株式会社松田組 (八頭郡八頭町別府地内)

採石計画認可申請概要

令和5年3月24日
八頭県土整備事務所

採石場の所在地 **八頭郡八頭町別府字下モ山491番 外12筆**
 申請者氏名 **株式会社松田組 代表取締役 松田 義正**

【計画標準断面図】

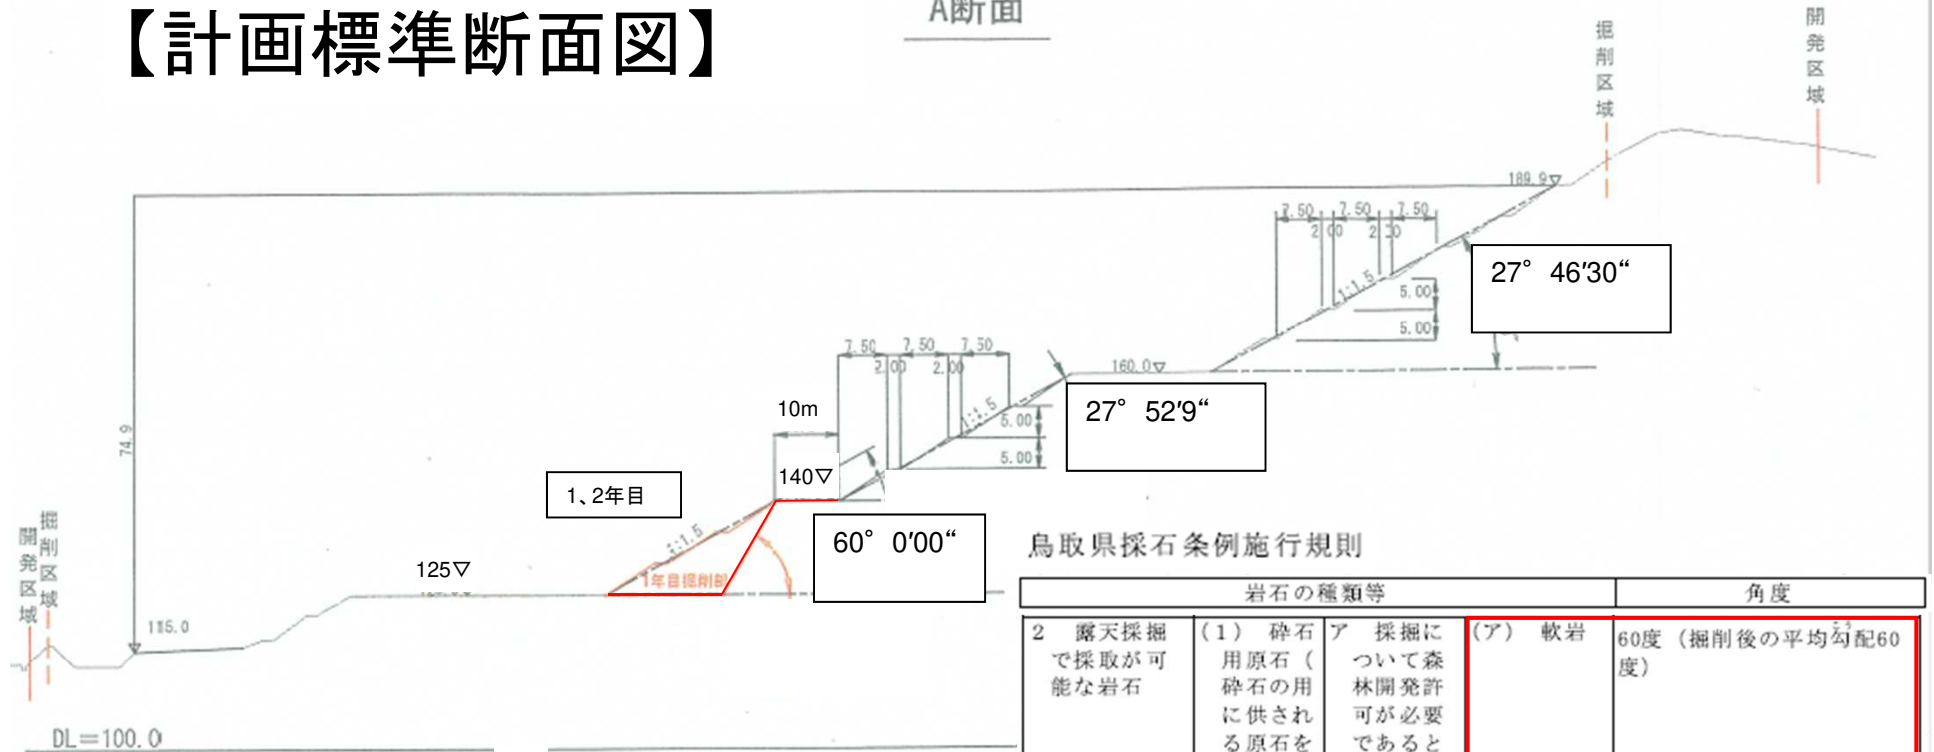
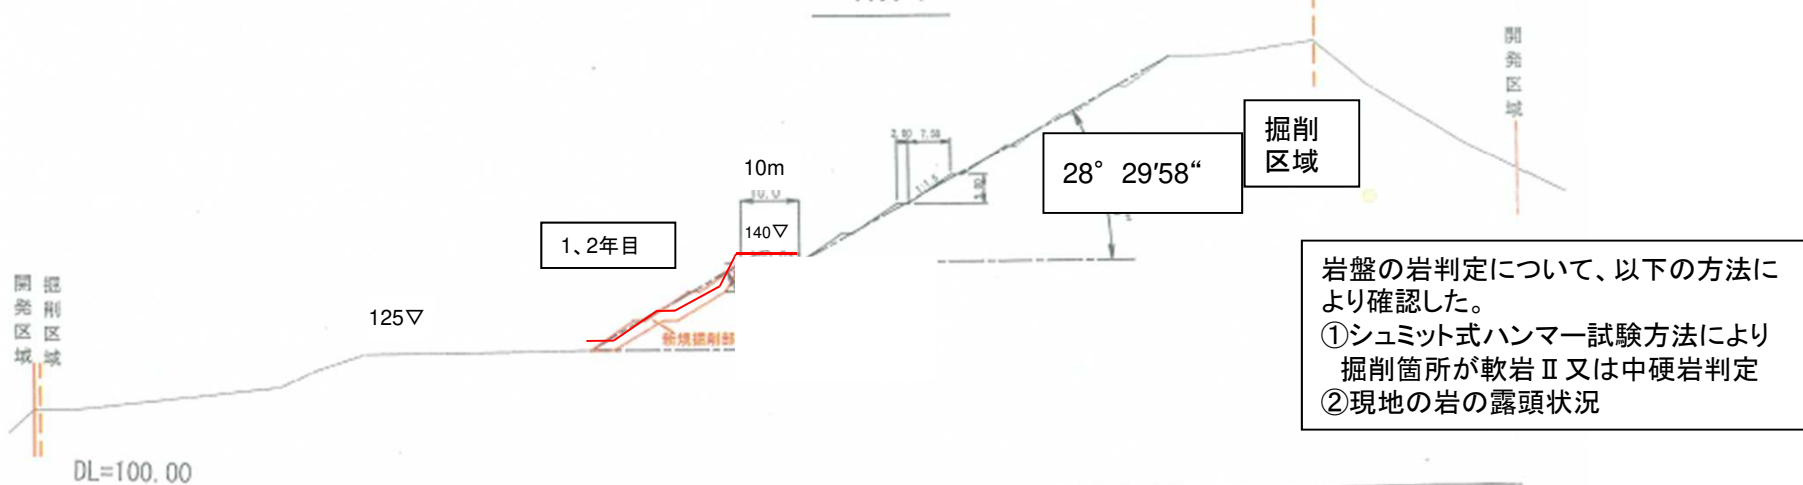
<p>3 掘削作業計画</p>	<p>1) 掘削 ○最終高低差は74.9mであり、基準で定める高低差50mを超えるため、残壁上部と中間付近に10m幅の小段を設置してあり、適切である。 →標準断面図のとおり。 【基準（鳥取県採石条例及び施行規則）抜粋】 ・露店採掘：風化花崗岩：最終高低差50m毎に規則で定める幅（10m）以上の小段設置が必要。 ○設置する小段の高さは5m（風化岩石）、15m（砕石用岩石）であり、小段の幅は2mで基準を満たしている。 →計画標準断面図のとおり。 【基準（鳥取県採石条例及び施行規則）抜粋】 ・露店採掘：風化岩石：高低差5m、小段幅2m。砕石用岩石：高低差20m、小段幅2m。</p> <p>2) 掘削及び選別施設 ○騒音等発生防止措置として、低騒音機械（バックホウ）を使用し、騒音防止に努めている。選別施設はなし。 【基準（鳥取県採石条例及び施行規則）抜粋】 ・騒音等を防ぐ措置を行うこと。</p>	<p>適切である。</p>
<p>4 岩石運搬計画</p>	<p>○洗車ピットが設置してあり、その他搬出路の散水及び清掃実施による粉じんの発生防止措置が図られており、適切である。また、必要に応じ搬出路の補修を行うこととしている。 【基準（鳥取県採石条例及び施行規則）抜粋】 : 粉じん防止等のため洗車ピット、散水、清掃等その他必要な措置を行うこと。</p>	<p>適切である。</p>
<p>5 汚濁水等処理計画</p>	<p>○沈砂池の規格、処理能力と水路等の規格、流下能力は十分であり、適切である。 →排水系統図、沈砂池構造図のとおり。 【基準（鳥取県採石条例及び施行規則）抜粋】 : 十分な処理能力を有する施設、その他適当な施設により、適切に処理すること。</p>	<p>適切である。</p>
<p>6 採石跡地整理計画</p>	<p>○跡地の緑化計画は、掘削後速やかに緑化する計画となっており、適切である。 →緑化年次計画図のとおり。 【基準（鳥取県採石条例及び施行規則）抜粋】 : 他の用途に利用する場合を除き、環境保全、景観保全等のため、速やかに緑化すること。</p>	<p>適切である。</p>
